Aanvulling op de Service Documentatie
van de platenwisselaar
Supplement to the Service Notes for
the record-changer
Supplément à la Documentation du
Changeur de Disques
Suplementario a la Documentación del
cambiadiscos
Nachtrag zur Service-Anleitung Plat-
tenwechsler

2508

CHANGEUR AUTOMATIQUE TYPE 2508
-----I. Premières modifications.A) Position d'arrêt.

Fig. A

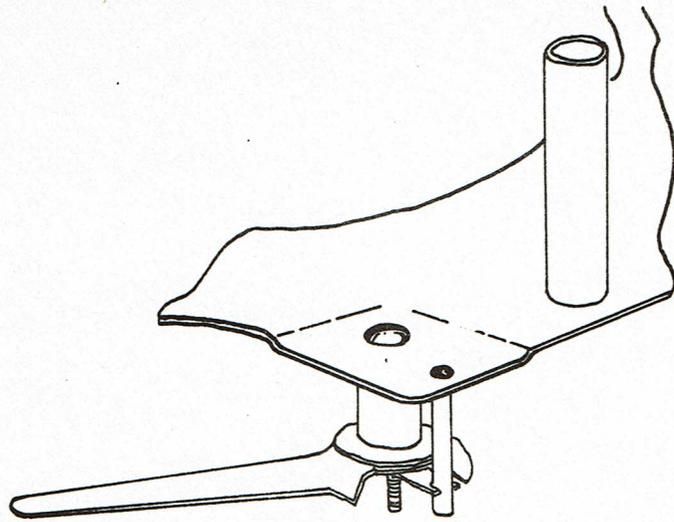
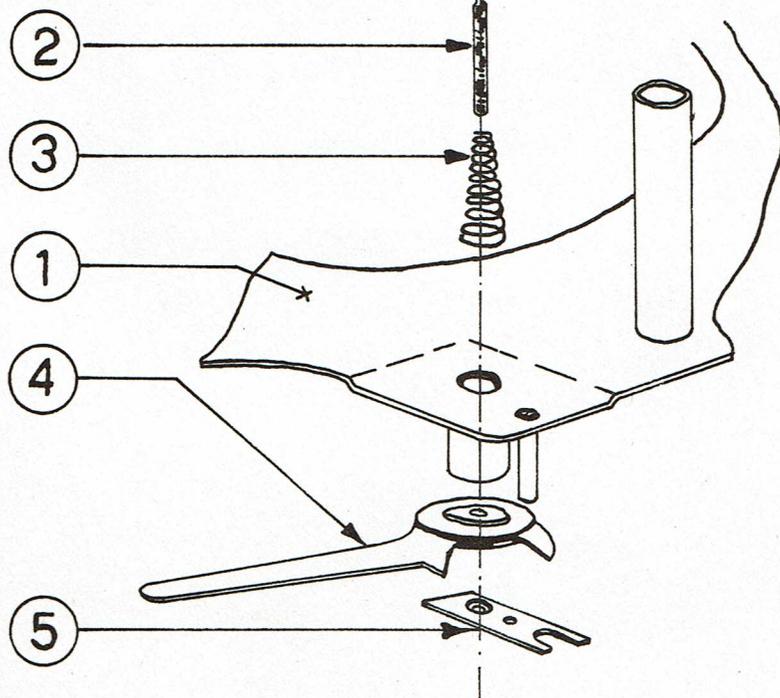
Cet axe (84 de la fig. 10) est remplacé par un axe (1) muni d'une douille (2) comme indiqué à la fig. A. Les n°s de code respectifs sont :

(1) - 49.936.59.0

(2) - 49.936.60.0

Fig. B

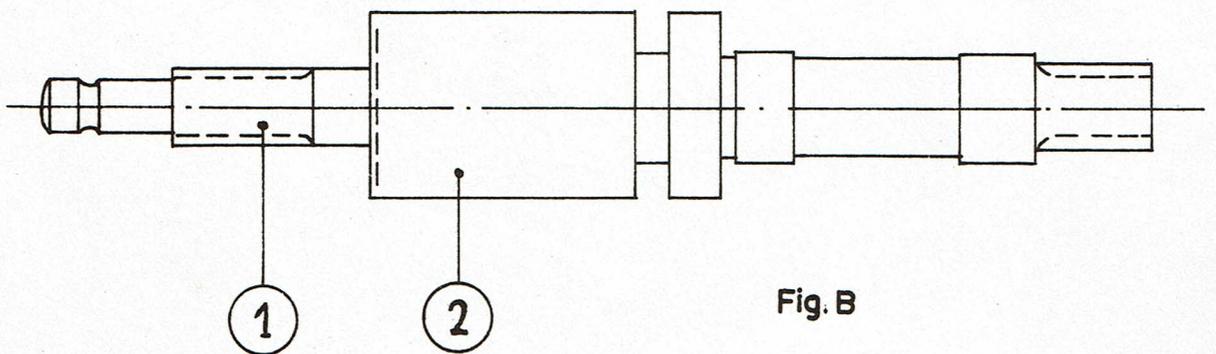
L'entraîneur à friction du crochet de guidage a été modifié. Le détail est donné en fig. B. Le réglage se fait selon les prescriptions de la documentation de Service (voir sous 4-D des prescriptions de réglage).

Fig.	Pos.	Désignation	N° de code pour appareils	
			E01	non marqués
B	1	Crochet de guidage	49.928.26.0	49.927.45.0
	2	Vis de réglage	07.802.16.0	49.935.91.0
	3	Ressort de pression	49.936.76.0	49.935.11.1
	4	Entraîneur	49.928.27.0	49.927.46.0
	5	Bande de friction	49.936.77.0	49.928.11.0

Fig.C

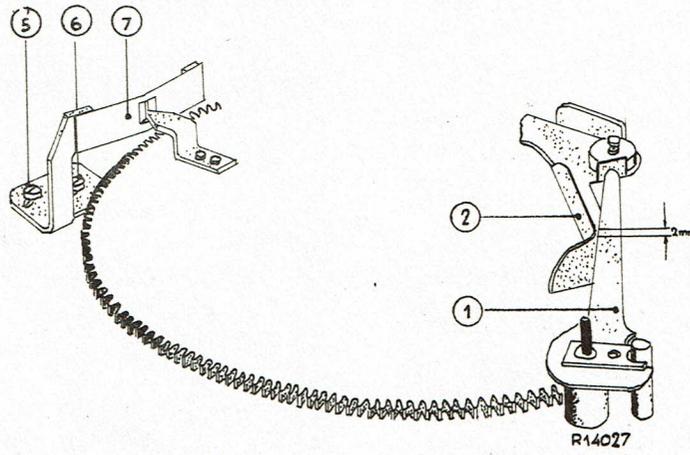
Desserrer légèrement les vis de fixation 5 et 6 de l'arrêt 7 (fig. C) de façon à pouvoir le déplacer.

Fig.D

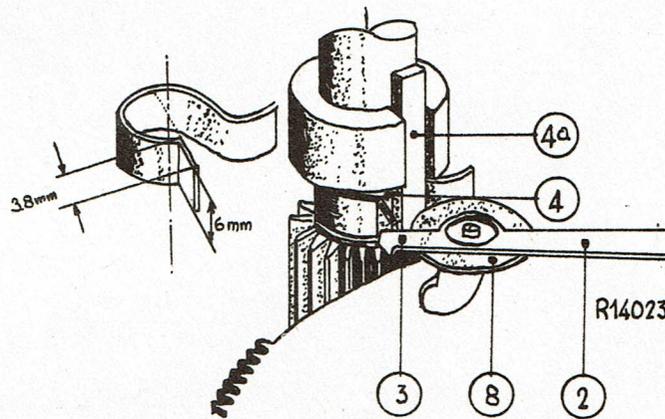
Serrer le gabarit de réglage autour de l'axe principal, comme indiqué à la fig. D. Déplacer l'arrêt de façon à ce que la plaque de fibre appuie contre le milieu de la came (4a de la fig. D), et qu'en même temps l'extrémité du nez (3 de la fig. D) touche la partie pliée d'équerre du gabarit.

La position de l'arrêt doit être telle que l'extrémité libre de la lame de ressort se rapproche le plus possible de l'axe principal et du disque de commande, sans cependant les toucher. La tension initiale du ressort doit suffire pour assurer un arrêt convenable. Reserrer ensuite les vis de fixation du support de lame ressort d'arrêt.

Fig.E

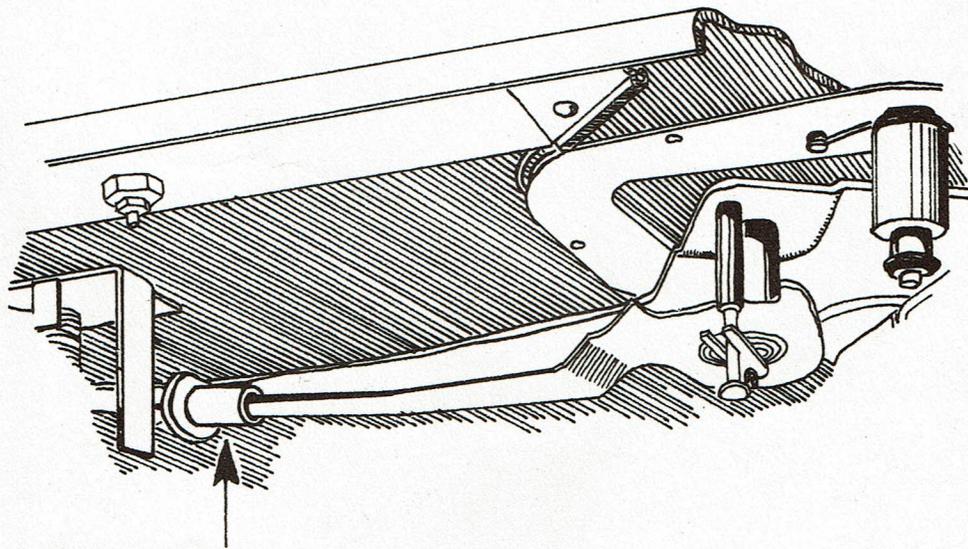
Il peut se présenter que pour des disques à faible volume de modulation, on perçoit un léger "clic" à chaque tour de disque, lorsque la lecture du disque est près de la fin. Ce bruit parasite n'est perceptible que par quelques auditeurs critiques lorsque le mécanisme est réglé avec précision. On peut le supprimer pratiquement en glissant un manchon de caoutchouc sur le dispositif d'entraînement (120 de la fig. 11 de la documentation de Service). Ce manchon a un col entièrement rond. Il est nécessaire d'en couper une partie lors de la mise en place. Cette partie coupée droite doit se trouver vers le haut, parallèle à la surface du disque d'entraînement, comme il est montré à la fig. E.
